【修正箇所一覧】(赤字部分)

参考資料-13 配膳室整備計画図 (整備の概要)

現況平面図

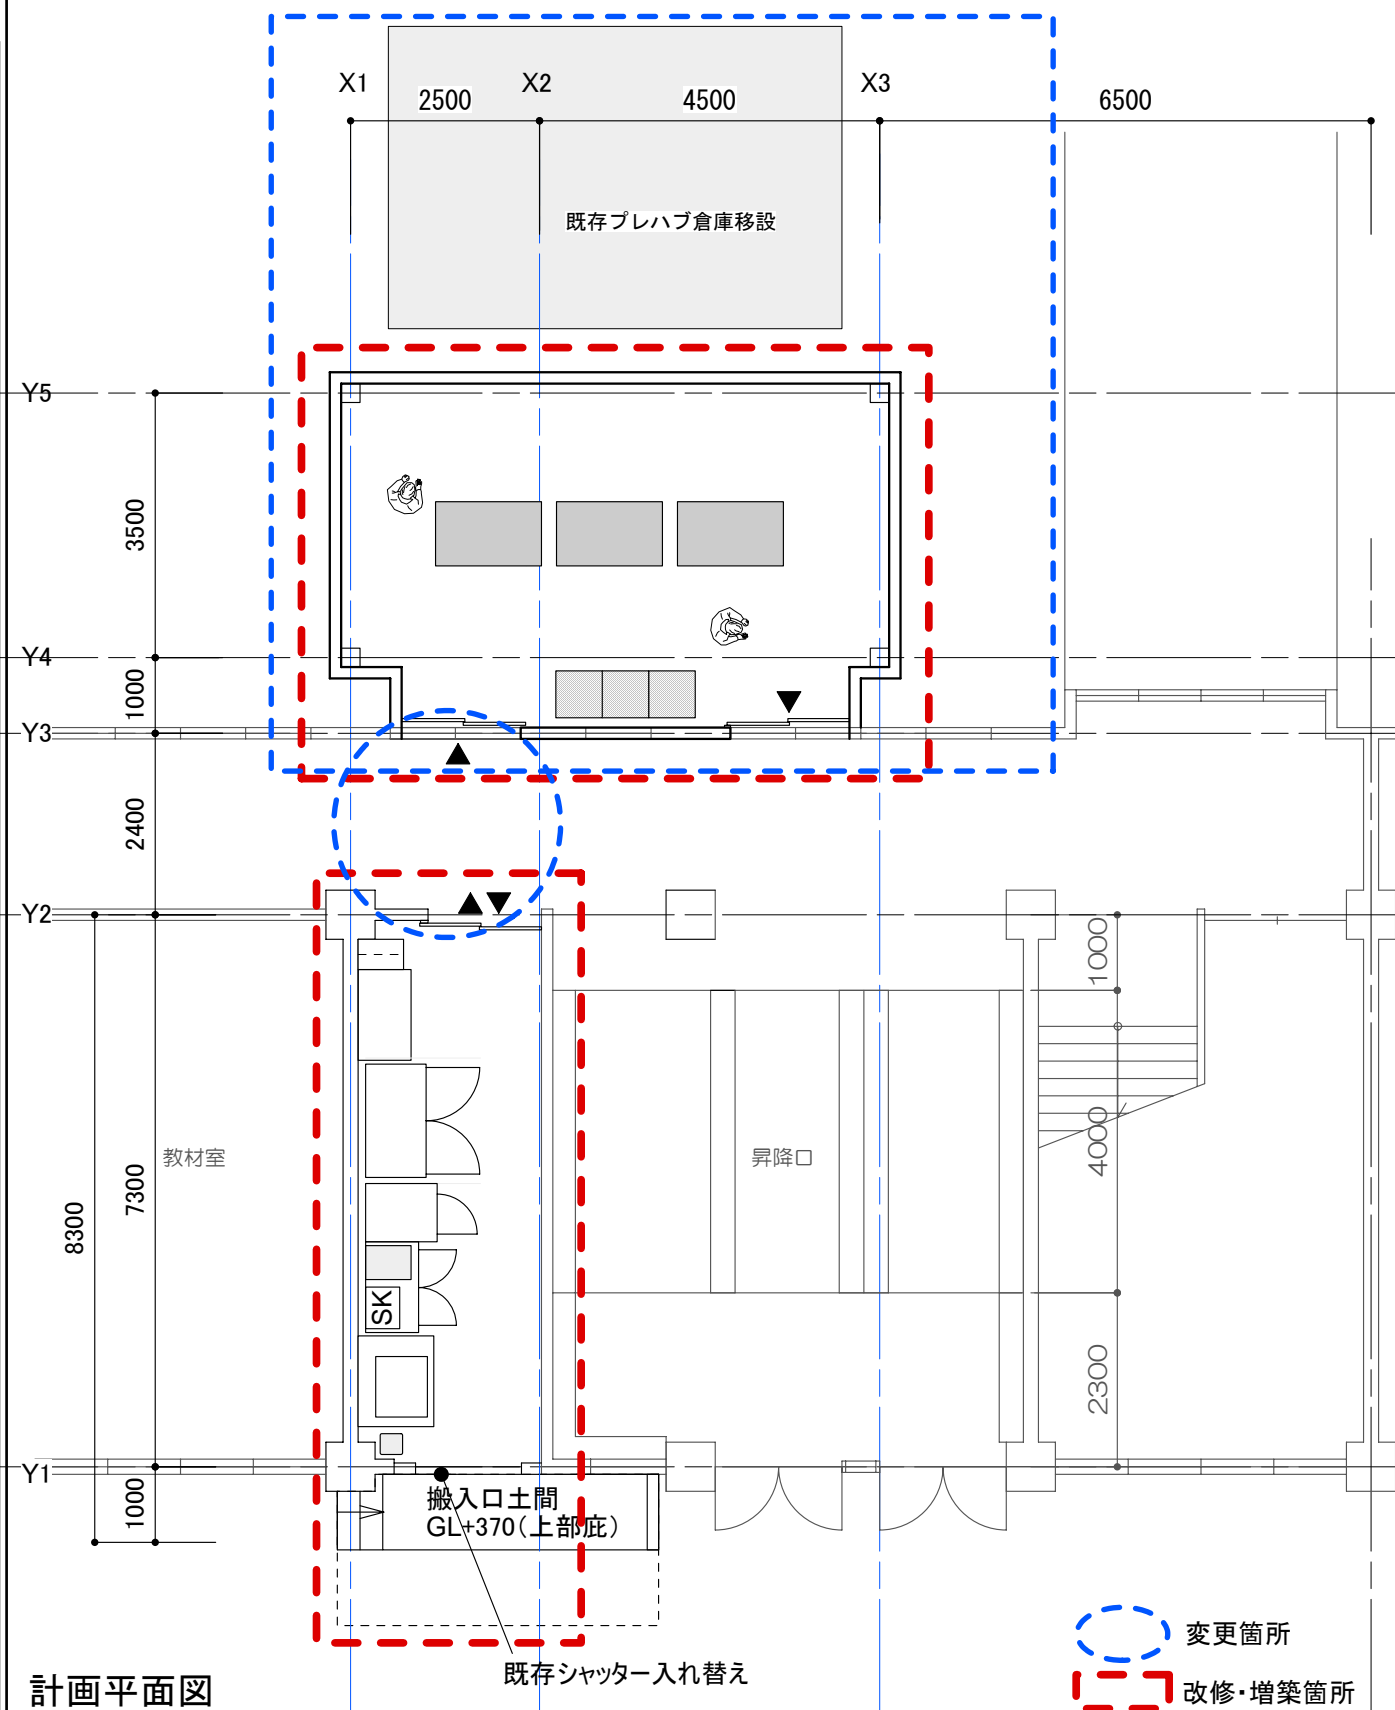
変更箇所

変更箇所

④牟田山中学校 配置図 正誤表

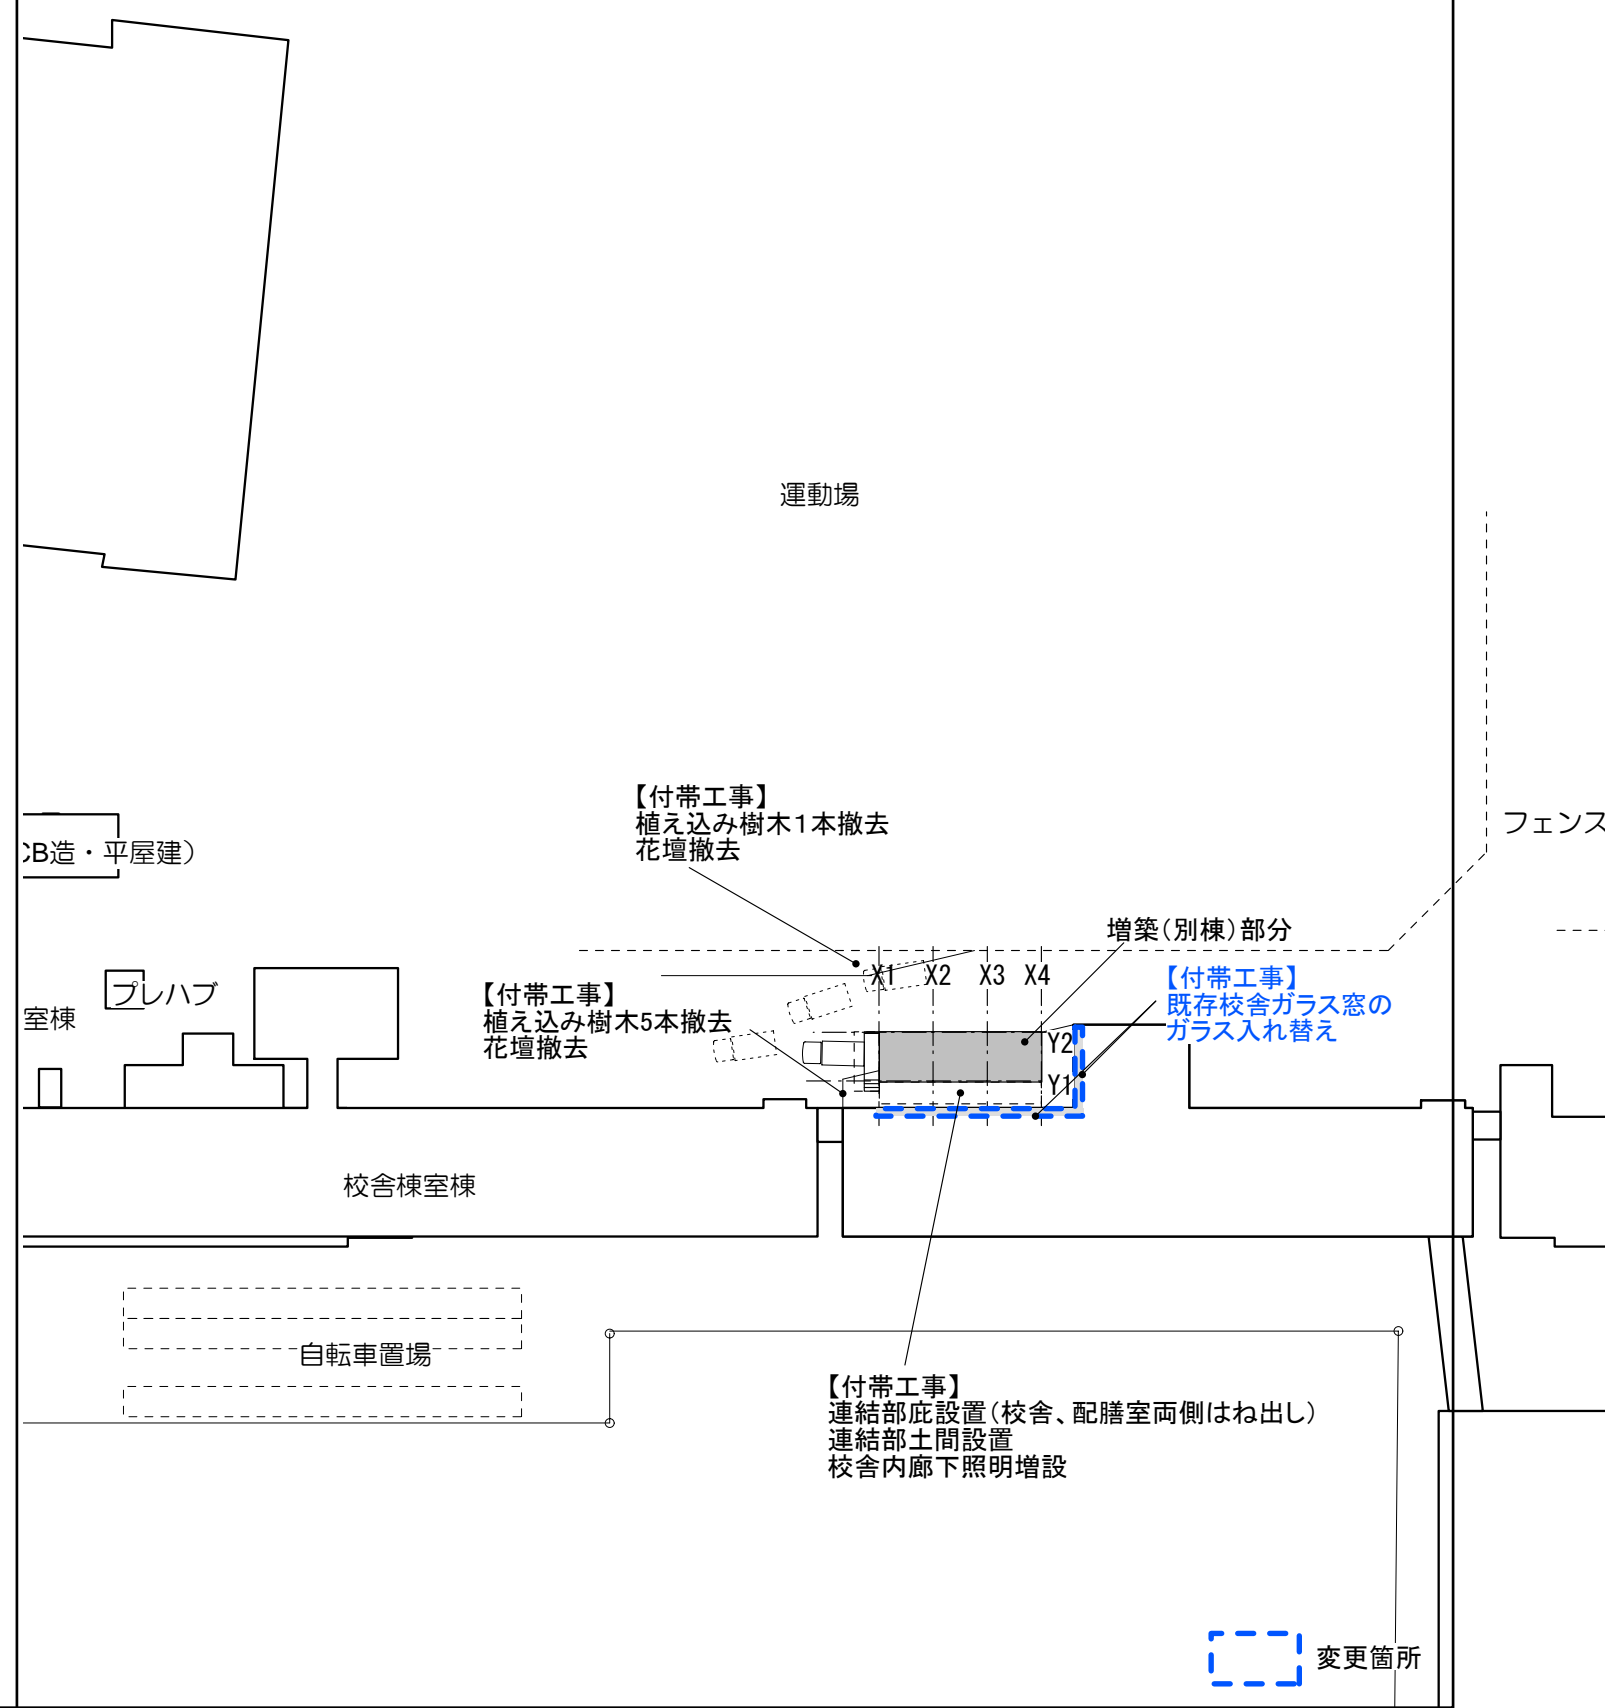
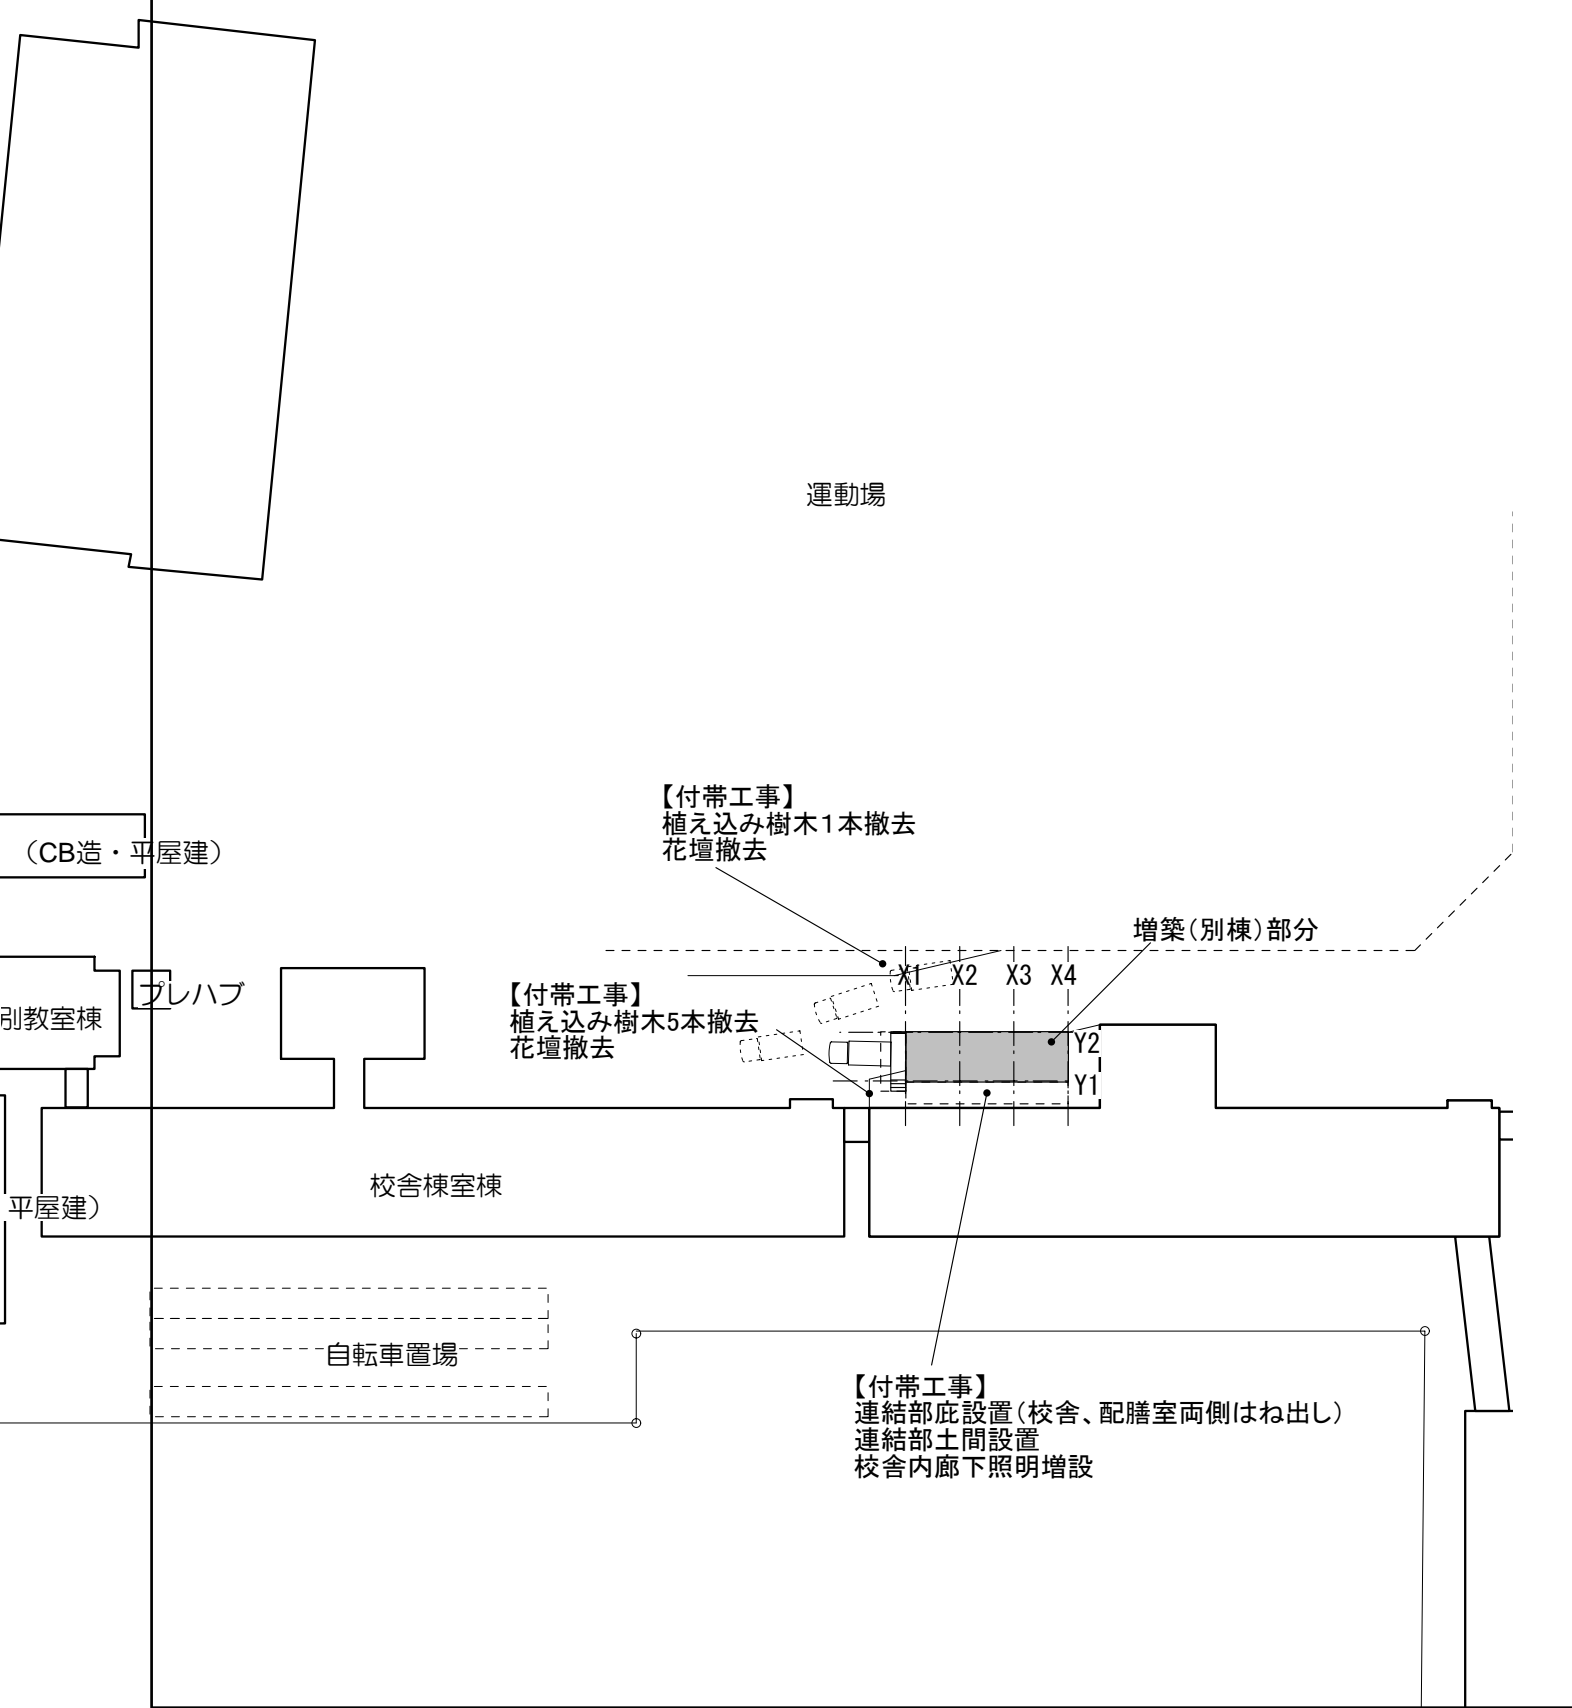
変更箇所
